Modulo per la presentazione delle osservazioni per i piani/programmi/progetti sottoposti a procedimenti di valutazione ambientale di competenza statale

ID: Codice procedura (ID_VIP/ID_MATTM):10844

Impianto per la produzione di energia elettrica da fonte eolica, costituito da 6 aerogeneratori della potenza complessiva di 37,2 MW, un sistema di accumulo da 25 MW e relative opere connesse in località "Rempillo" nel comune di Pitigliano (GR).

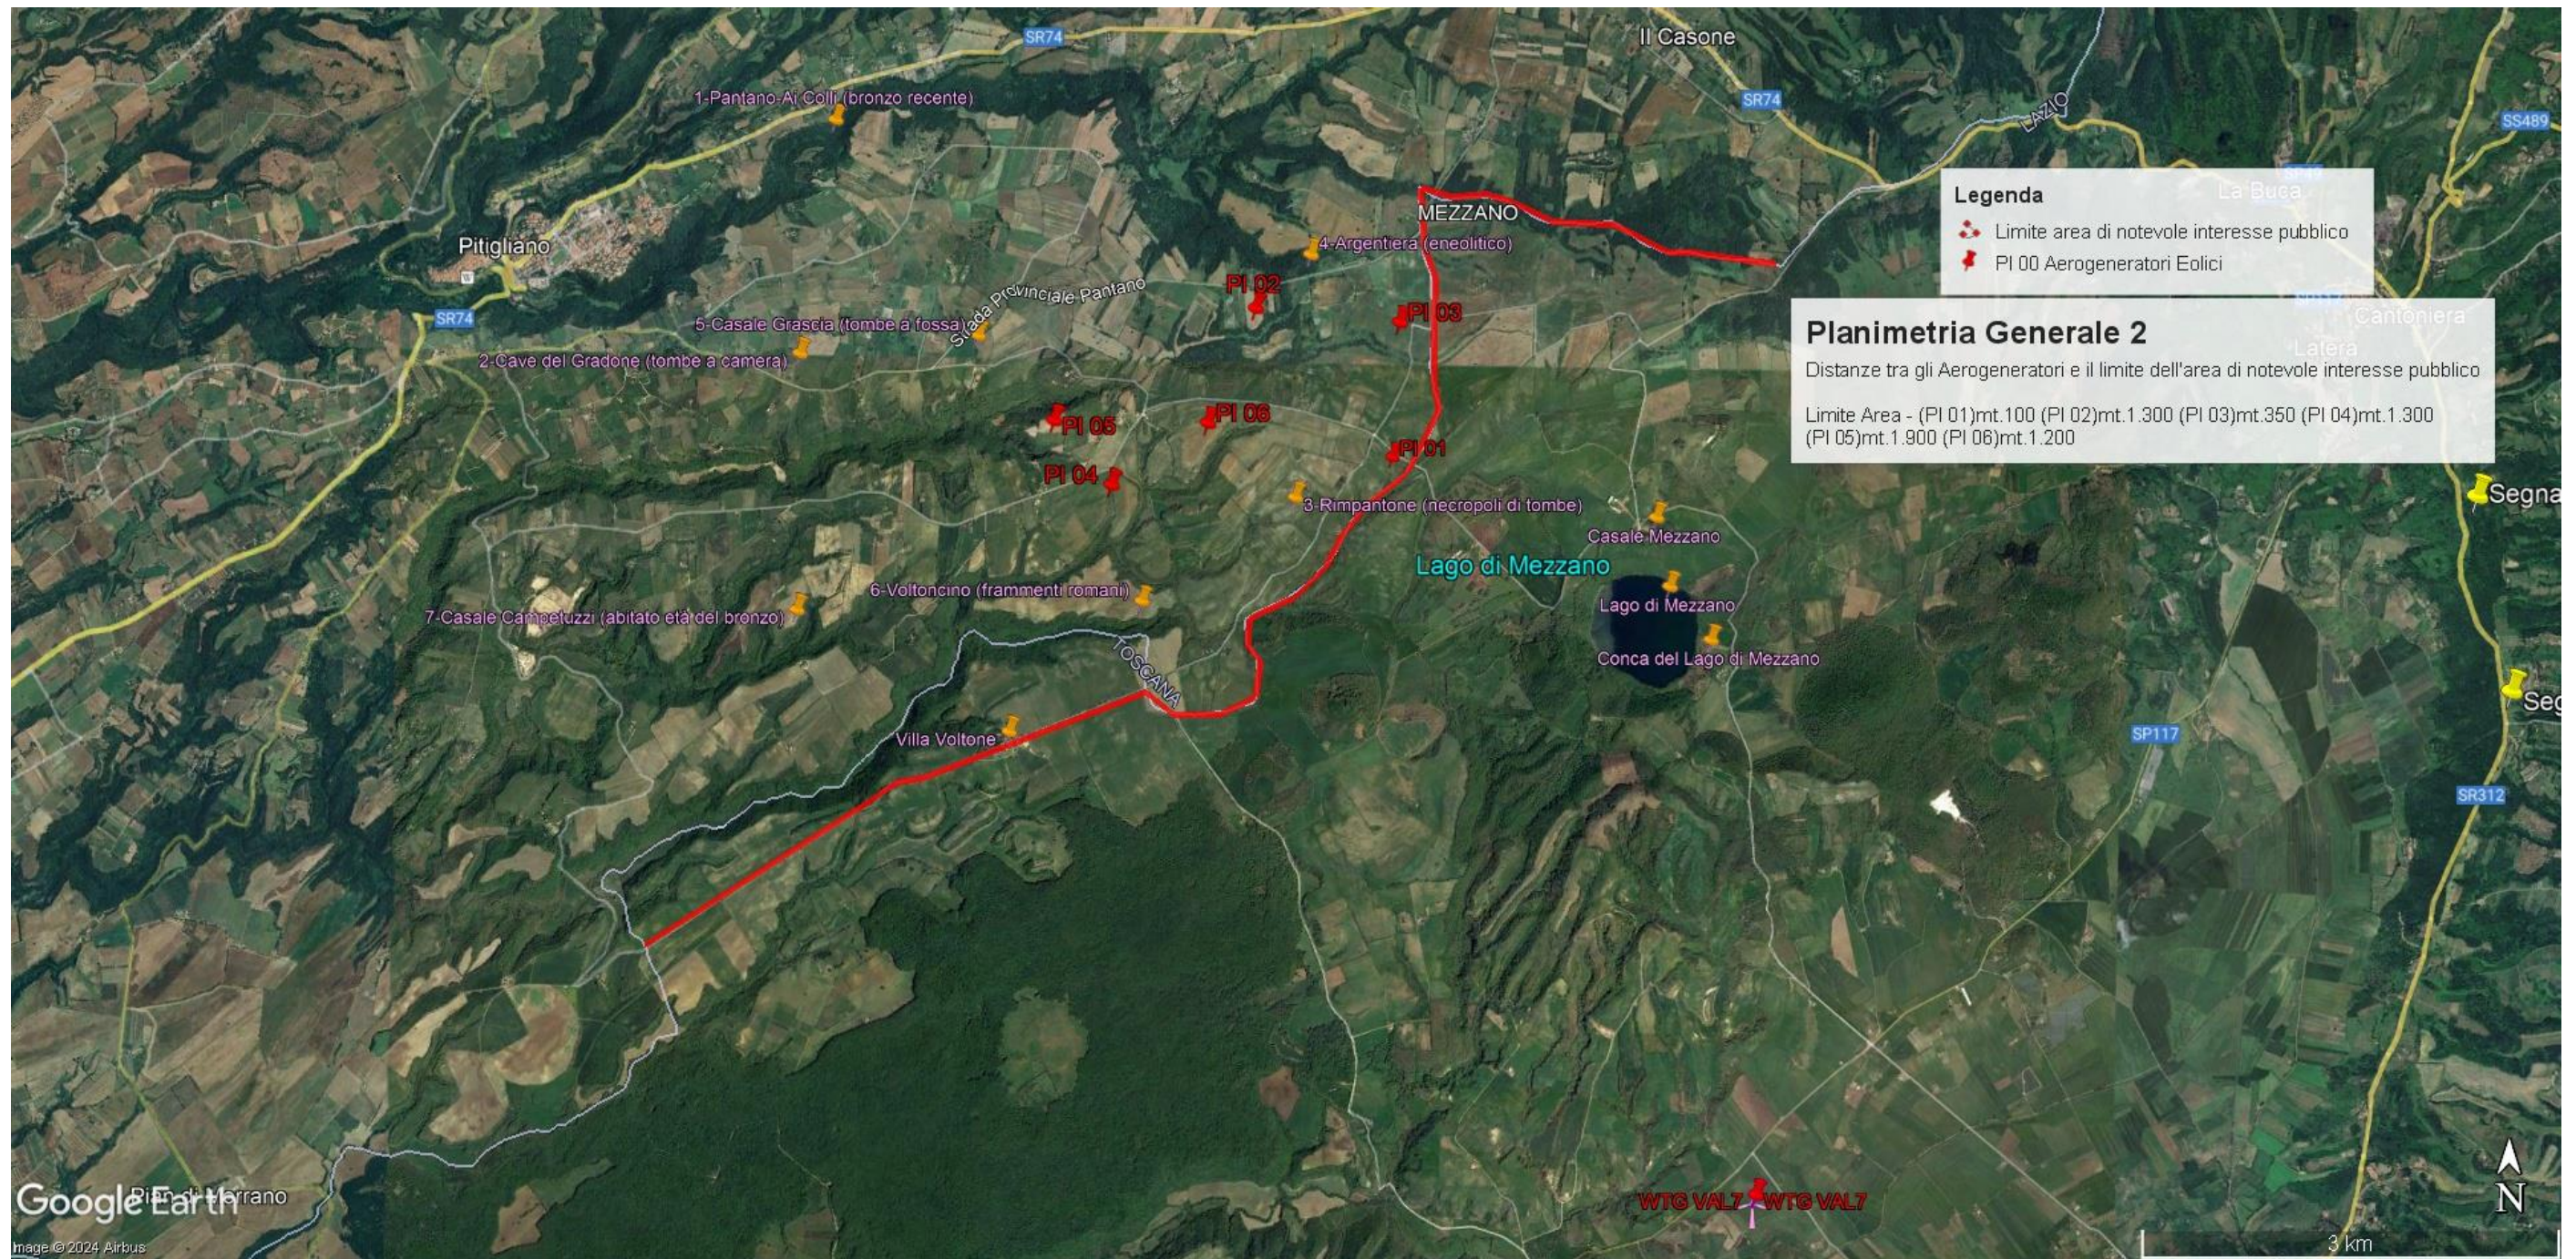
In sintesi, visti l'art. 20 comma 8 lettera c) quater del D.Lgs n 199/2021 e le Linee guida nazionali appena citate, considerato l'enorme impatto dell'impianto eolico industriale denominato "Rempillo" sulla zona paesaggistica di notevole interesse pubblico ben individuata nelle immagini n.1 e n. 2 e sui

Beni Culturali evidenziati nell'immagine n. 3 dell'Allegato alle presenti Osservazioni, per la collocazione delle pale P04 e P05 direttamente all'interno del perimetro di un'area archeologica e per gli impatti anche sull'area intermedia e vasta dei pregiati territori laziali della Tuscia settentrionale e in particolare di quelli del pitiglianese ricco di emergenze agricole, naturalistiche, storiche e archeologiche del periodo etrusco ma non solo, si chiede che venga negata l'autorizzazione all'insediamento dell'impianto eolico denominato "Rempillo".

Immagine n. 4 Situazione di saturazione da impianti FER nella provincia di Viterbo. Non sono riportati gli impianti fotovoltaici e agrivoltaici che hanno inciso per buona parte nel cumulo di impianti FER per superare già nel 2023 gli obiettivi del PNIEC assegnati alla Regione Lazio per il 20230.

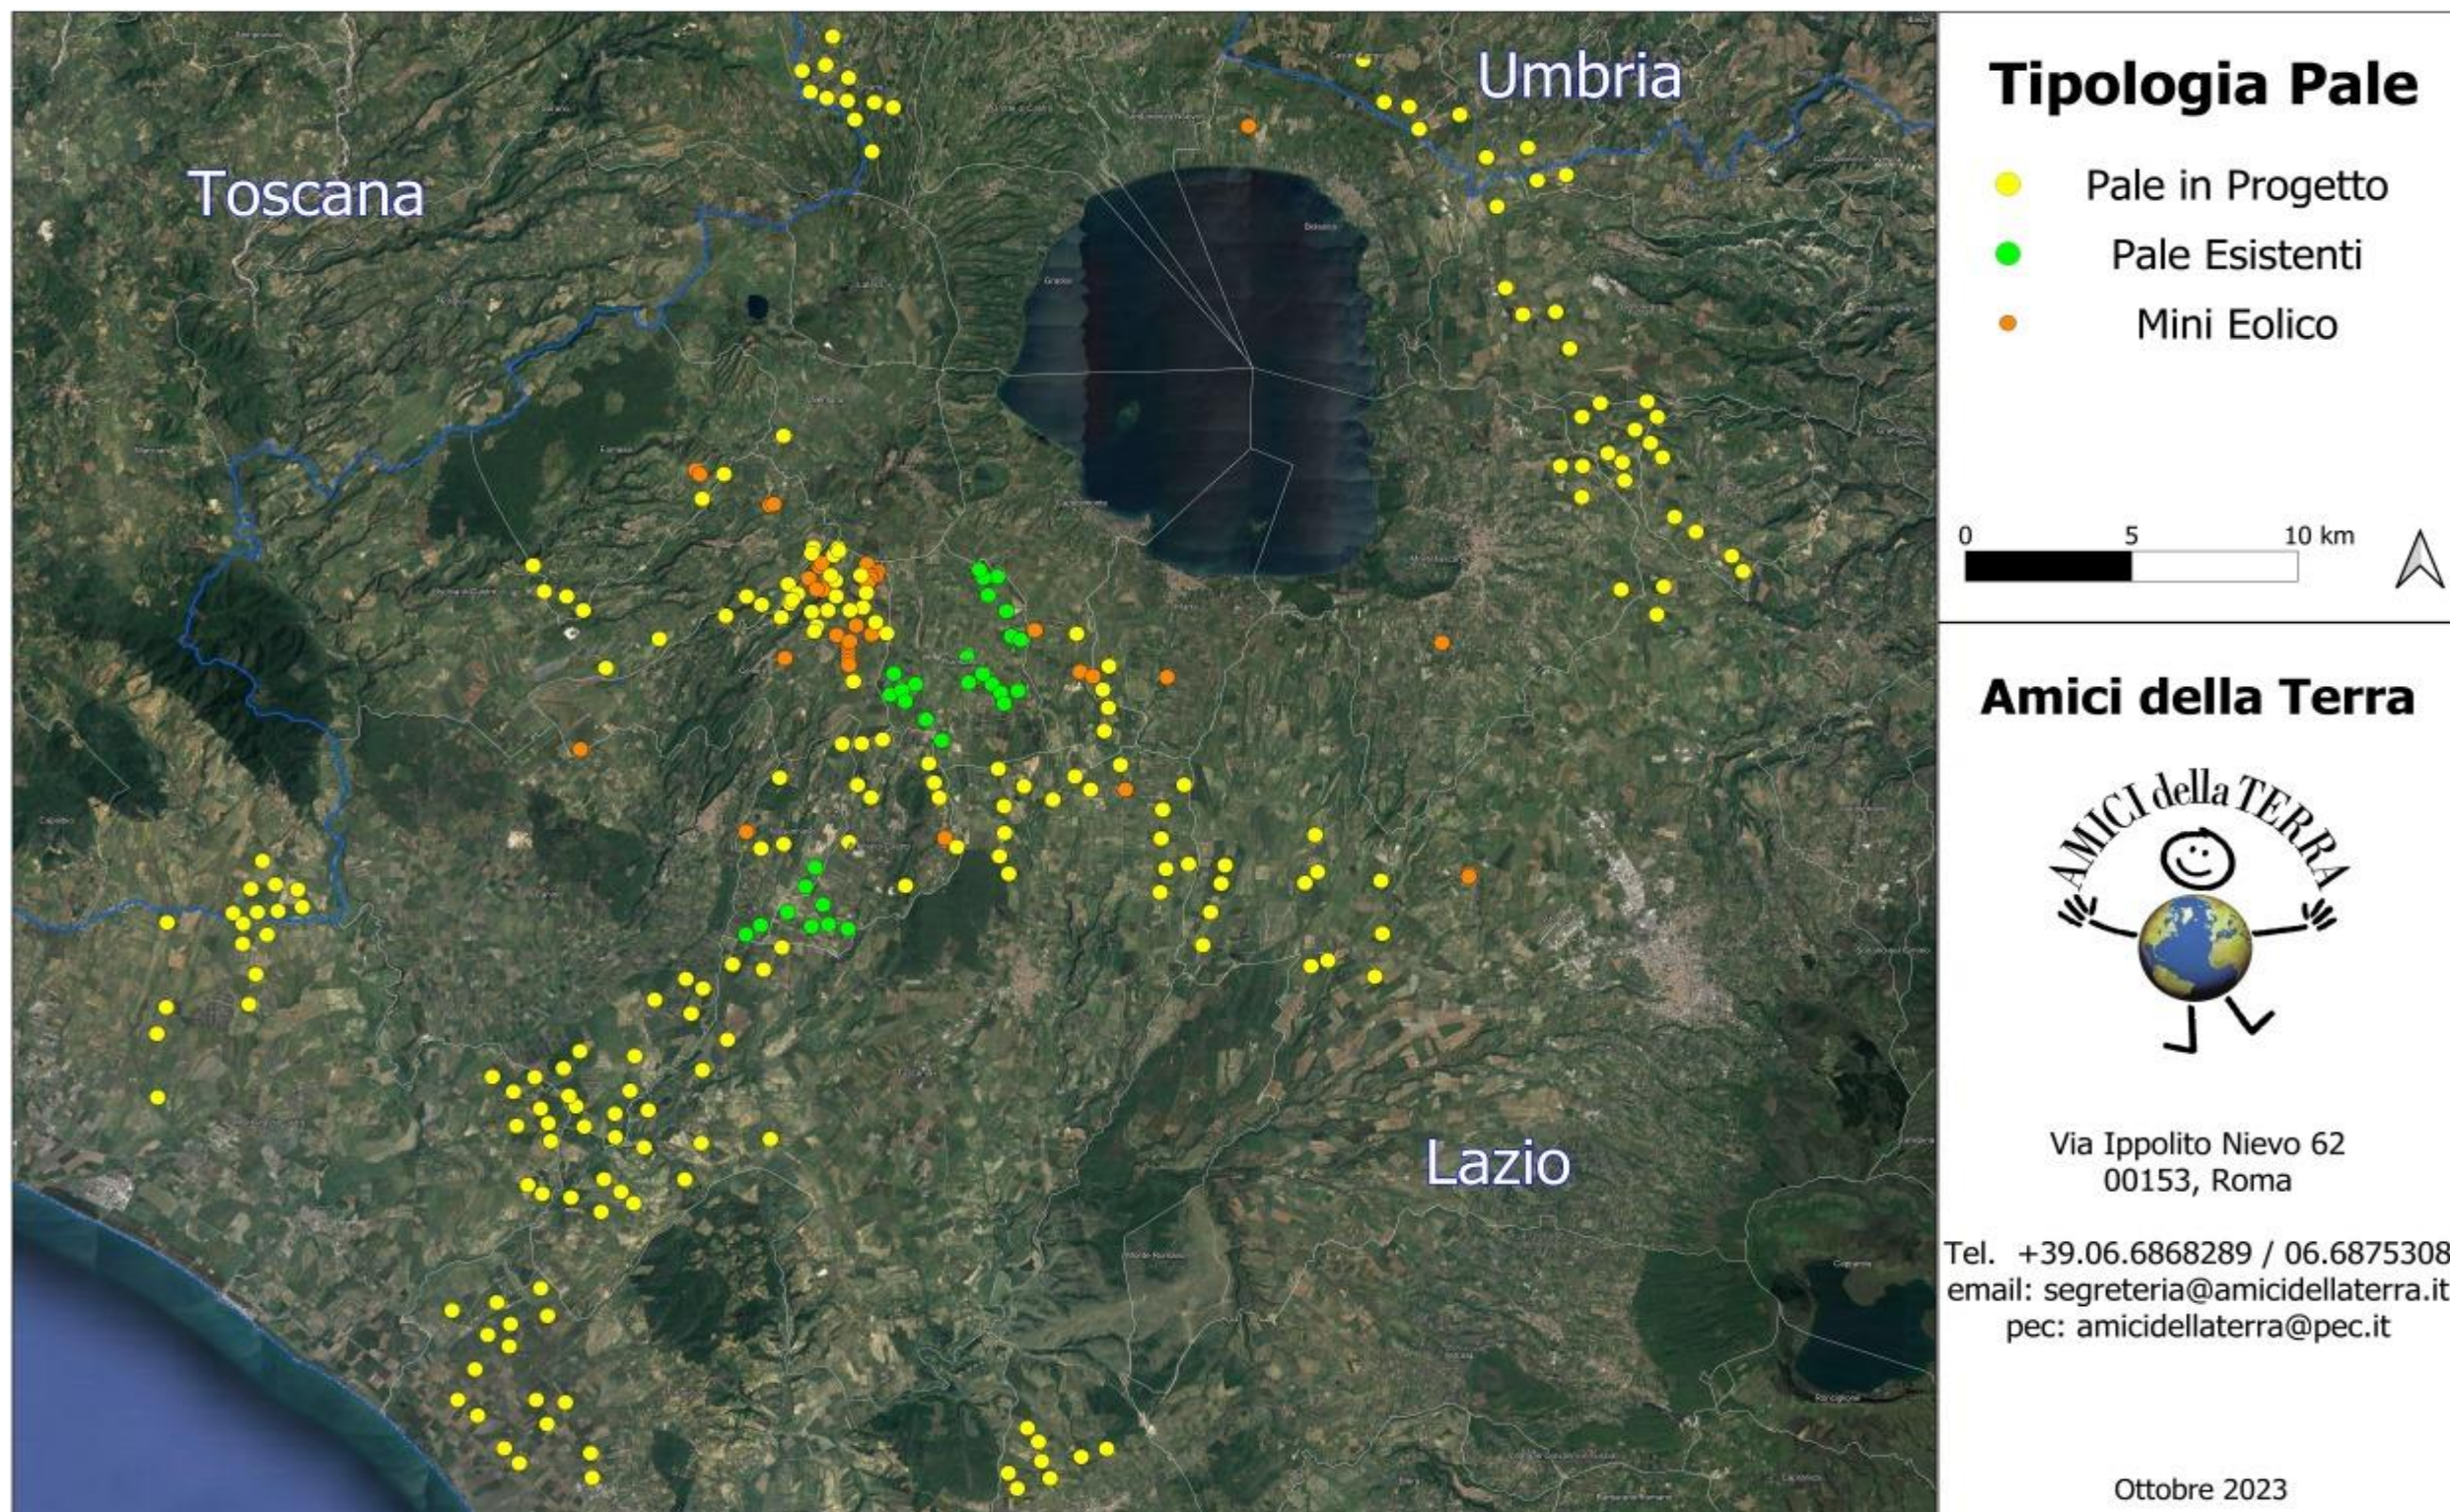
CONSIDERATO che il cumulo degli impianti FER installati e autorizzati, in particolare nella Provincia di Viterbo, rappresenta una elevata criticità per la sostenibilità ambientale di ulteriori eventuali iniziative, in relazione all'equilibrio tra le vocazioni territoriali e gli obiettivi energetici.

Quindi anche la Regione come Ente deputato dalla normativa nazionale a legiferare sulle aree idonee e non idonee si è espressa riguardo al fatto che abbia assolto ai doveri e alle quote stabilite dal PNIEC e in ambito regionale la provincia di Viterbo è stata quella con il più alto tasso di impianti FER tra tutte e quindi ormai satura ed il cumulo degli impianti FER installati, autorizzati e in progetto rappresenta una **elevata criticità per la sostenibilità ambientale di ulteriori eventuali iniziative.** L'impianto eolico “Rempillo” pur essendo “esterno al confine provinciale e regionale ma nelle sue immediate vicinanze (a soli 100 metri i primi due aerogeneratori) oltre ad impattare sul territorio e sulle economie di tre Comuni del Lazio (Farnese, Valentano e Latera) si trova nelle fasce di rispetto dei Beni di notevole interesse pubblico come si è evidenziate nelle Osservazioni nn. 1 e 2 e crea anche degli impatti negativi anche sui beni naturalistici come verrà dettagliato nell'Osservazione n. 4. Inoltre andrebbe a sommarsi al già enorme cumulo di impianti eolici e fotovoltaici e geotermici che già creano una elevata criticità ambientale nella provincia di Viterbo e interferiscono anche con il territorio toscano come si può vedere dalle immagini nn. 4 e 5
